PHILIPS SERVICE MAANDBLAD

HET BEPROEVEN VAN PENTHODEN IN DE APPARATEN GM 7630 en GM 7633

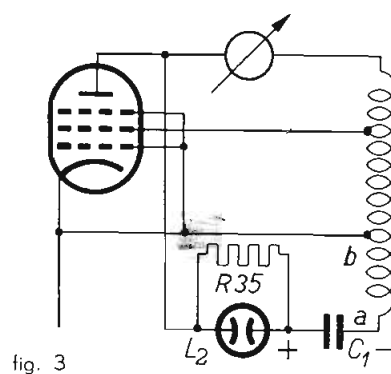
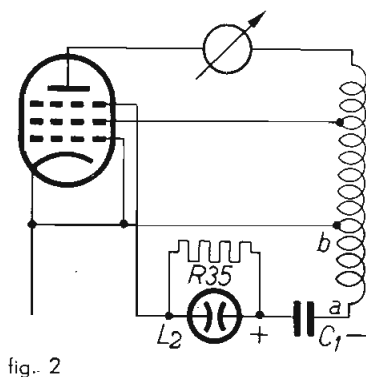
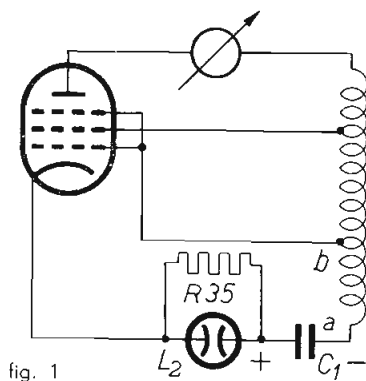
Indien een penthode b.v. een buis AF 3 in warme toestand wordt gecontroleerd op kortsluiting van de elektroden, kan het voorkomen, dat het neonlampje L2 niet op de juiste wijze functioneert en zodoende een verkeerde conclusie wordt getrokken over de toestand van de buis. Worden nl. de drukknoppen 1 t/m 9 na elkaar ingedrukt dan licht L2 op bij het indrukken van knop 5 (g 3). Pas na het indrukken van knop 8 dooft het neonlampje. Dit kan als volgt worden verklaard:

Bij het neerdrücken van knop 4 wordt de condensator C1 opgeladen en wel tot aan de topwaarde van de over a-b staande spanning, zie fig. 1. Het stuurrooster, doorverbonden met het

remrooster, vormt met de kathode een diode. Bij het neerdrücken van knop 5 (zie fig. 2) wordt, als b positief is ten opzichte van a, het schermrooster positief ten opzichte van de kathode en loopt er een elektronenstroom naar het schermrooster en de anode.

Ondanks de tegengesteld gerichte wisselspanning over a-b, blijft door de gelijkspanning over C1 het remrooster ca 30 V positief t.o.v. de kathode. Er ontstaat hierdoor secundaire emissie van g2, waardoor C1 nog verder wordt opgeladen. Gedurende dit proces zal L2 blijven oplichten. Door het neerdrücken van knop 8, zie figuur 3, wordt L2 met de anode verbonden. C1

wordt nu door de anodestroom ontladen, waardoor L2 zal doven. Geschiedt het neerdrücken der knoppen in de volgorde 9—1 dan is bij het neerdrücken van knop 5 de condensator C1 nog niet opgeladen. Dit geschiedt immers bij het neerdrücken van knop 4. Gedurende de aanwezigheid van anodestroom is het remrooster negatief (de anode is positief t.o.v. de kathode) en L2 licht niet op. Het bovengenoemde verschijnsel kan optreden bij alle penthoden, waarbij g3 niet inwendig is doorverbonden met de kathode.

Het verdient dus aanbeveling de knoppen in te drukken in de volgorde 9—1.

figuur 1

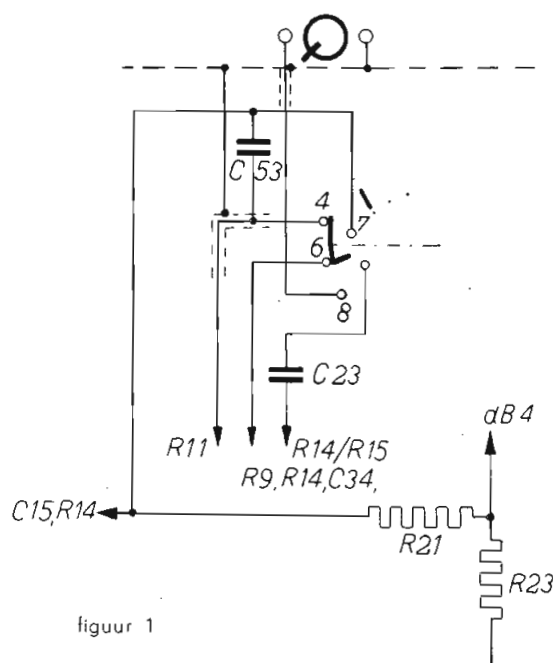
Indien de bezitter van een toestel BX 690 A er over klaagt, dat zwakke radio-ontvangst wordt gehoord tijdens het gebruik van een gramfoonopnemer, dan kan dit worden veroorzaakt doordat het gedetecteerde radiosignaal door inductie van de bedrading op de L.F.-versterker wordt overgedragen.

De hiertoe aan te brengen veranderingen zijn aangegeven in de figuren 1 en 2.

Als oplossing hiervoor wordt de detector uitgeschakeld in de stand gramfoon, door via de gramfoonenschakelaar en R11 een negatieve spanning, afkomstig van de A.V.R., toe te voeren aan de detectiediode van B2 (EAF 42).

Tevens moeten de verbindingen naar de stekerbuisplaat voor de gramfoonopnemer worden verlegd.

figuur 2

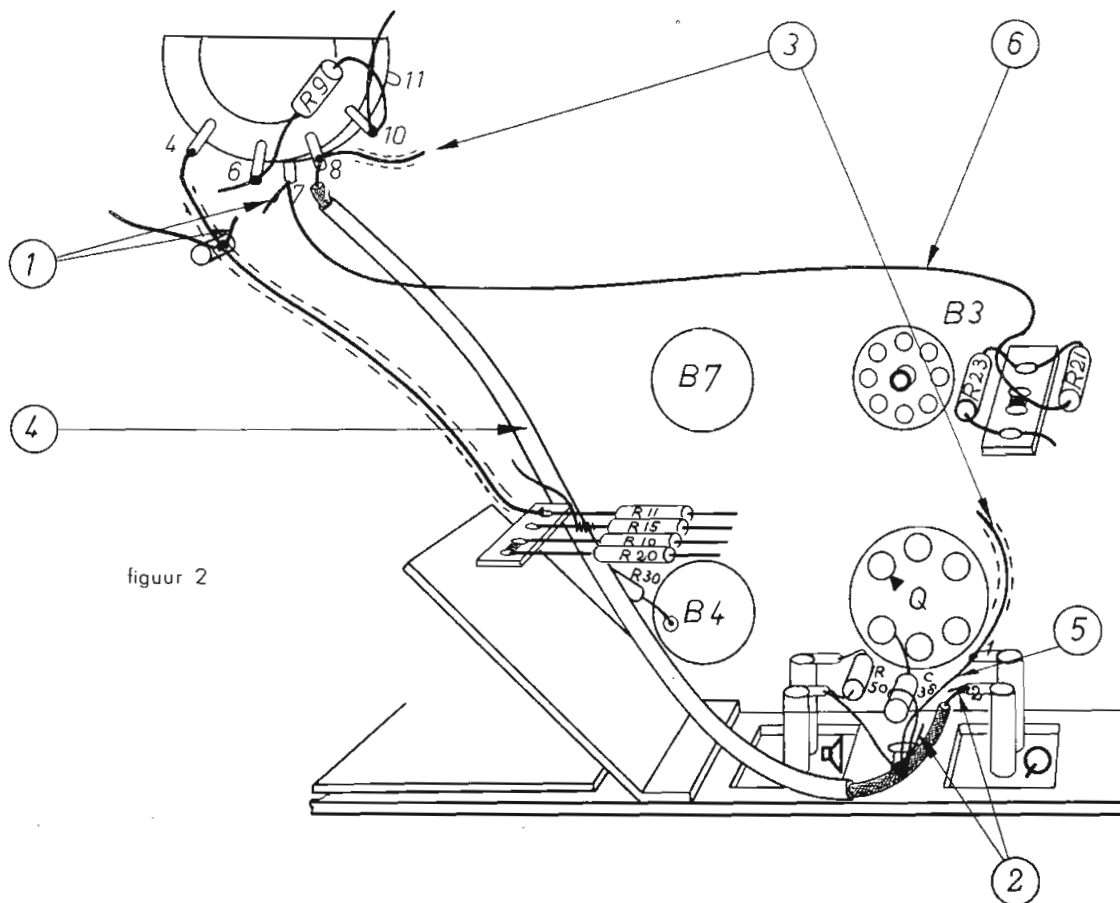
Allereerst worden verwijderd, zie fig. 2:

- de verbinding, gemerkt met pos. 1, tussen punt 7 van de gramfoonenschakelaar en het chassis;
- de verbinding, gemerkt met pos. 2, tussen punt 2 van het aansluitplaatje en het chassis;
- de verbinding, gemerkt met pos. 3, tussen punt 8 van de schakelaar en punt 1 van het aansluitplaatje.

Over deze laatste verbinding wordt een stuk isolatiekous geschoven, waarna ze wordt gebruikt om punt 8 van de schakelaar en punt 2 van het aansluitplaatje te verbinden, zie pos. 4. Hierbij moet er op worden gelet, dat deze draad juist zo wordt gelegd, als is aangegeven in fig. 2

en dat de afschermmantel wordt gesoldeerd aan het chassiscontact naast het aansluitplaatje. Bovendien worden verbindingen aangebracht tussen:

1. punt 1 van het aansluitplaatje en het chassis zie pos. 5, en
2. punt 7 van de schakelaar en R21, zie pos. 6.

fig. 1

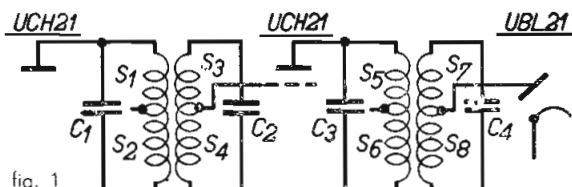
De M.F.-transformatoren met codenummer A3 120 20.1 en A3 120 21.2, voorkomende in de apparaten van de „Philetta“-serie, zullen in de toekomst niet meer worden geleverd. Hiervoor in de plaats moet de universele M.F.-transformator met codenummer A3 121 94.2 worden gebruikt.

In de onderstaande figuren 1 en 2 is aangegeven, hoe de spoelen moeten worden aangesloten. Voor het afregelen van de nieuwe M.F.-trans-

fig. 2

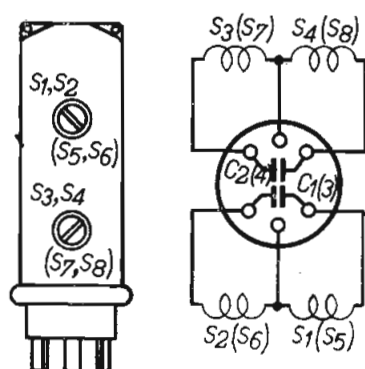
De vierde kring is S7, S8; de derde kring is S5, S6; de eerste kring is S1, S2 en de tweede kring is S3, S4. Zie fig. 2.

1. Het toestel wordt aangesloten op een scheidingstransformator en het chassis wordt geaard.
2. De golfgebiedschakelaar wordt in de stand middengolf geplaatst, de sterkteregelaar op maximum gedraaid en de afstemcondensator wordt ingesteld op minimale capaciteit.
3. Via een trimtransformator wordt een outputmeter op de luidsprekeransluitingen van het toestel aangesloten.
4. De kernen van alle M.F.-spoelen worden uitgedraaid.
5. Aan het eerste rooster van buis B2 wordt een gemoduleerd signaal aangesloten van 468 kHz.
6. Nu worden achtereenvolgens de vierde, derde, eerste en tweede kring op maximale output afgeregeld.

Belangrijk is, dat na het trimmen van de laatste kring (tweede) de tevoren afgeregelde kringen niet meer mogen worden bijgesteld. Heeft men een vergissing begaan, dan moet opnieuw worden begonnen en moeten dus eerst alle kernen worden uitgedraaid.

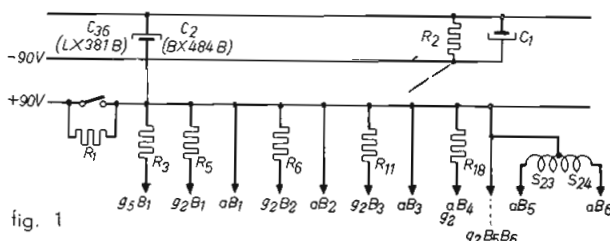
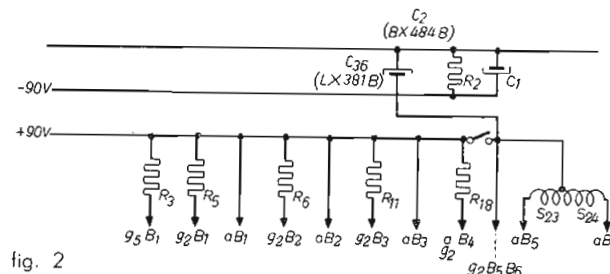
Teneinde bij bovenstaande apparaten de mogelijkheid van corrosieverschijnselen in de uitgangstransformator te voorkomen, is de oorspronkelijke schakeling, zie fig. 1, veranderd in die van fig. 2.

Door deze verandering wordt de electrolytische condensator C 36 in het toestel LX 381 B overeenkomende met C 2 in het toestel BX 484 B, uitgeschakeld, wanneer het toestel buiten bedrijf is.

Hetzelfde is het geval met de op 90 volt aangesloten voedingsdraad van de buizen B 5 en B 6. Hierdoor is tevens de weerstand R 1 vervallen. Bij het repareren dient er nu terdege op te worden gelet, dat de andere buizen steeds aangesloten blijven op + 90 volt.
